DETERMINAZIONE

N. G08820 del 18/06/2014

G.S.A. S.r.l., impianto di trattamento chimico-fisico e biologico di rifiuti liquidi pericolosi e non pericolosi, sito nel Comune di Civita Castellana (VT) - Modifica non sostanziale, ai sensi del Titolo IIIbis del D. Lgs. n.152/2006 e s.m.i. e modifica prescrizioni dell'autorizzazione A.I.A. alla gestione dei rifiuti di cui alla determinazione n. B6404/2009 e s.m.i.

Schema di processo richiesto per l'utilizzo delle vasche e dei serbatoi di stoccaggio e trattamento

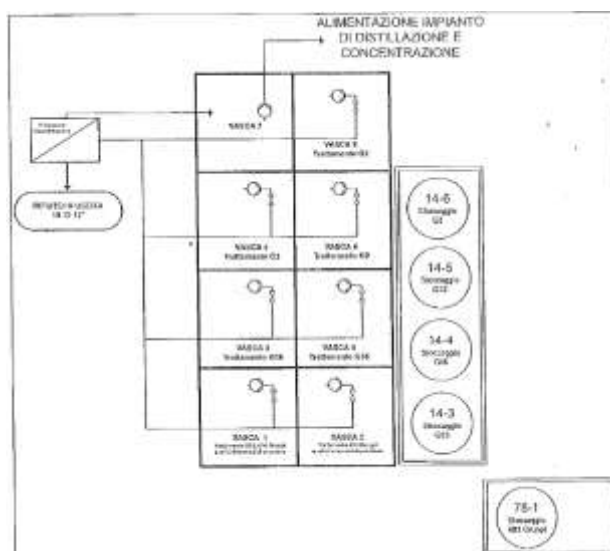
1. Cambio di destinazione d'uso per vasche di “stoccaggio rifiuti” a vasche di “trattamento rifiuti”;
2. Prove su scala industriale di trattamento di flottazione e trattamento mediante processi a membrana;

PRESO ATTO che la società giustifica la richiesta di modifica di cui al punto I. precedente dall'evidenza della gestione storica di tali spazi e dalla ricerca di miglioramento del processo riassunta dalla seguente tabella e dal successivo schema:

- c) di non autorizzare il cambio di destinazione d’uso delle vasche richiesto facendo riferimento ancora ai gruppi di miscelazione di cui all’allegato G alla parte IV del D.Lgs. 152/2006, ormai abrogato dal D.Lgs. 205/2010, di modifica del D.Lgs. 152/2006 e s.m.i. Tale modifica potrà essere acconsentita esclusivamente a valle della presentazione dei nuovi gruppi di miscelazione previsti facendo riferimento alle caratteristiche di pericolosità così come stabilito dall’art.187 del D.Lgs. 152/2006 e s.m.i., non essendo la G.S.A. s.r.l. autorizzata alla deroga alla miscelazione di cui al medesimo articolo;
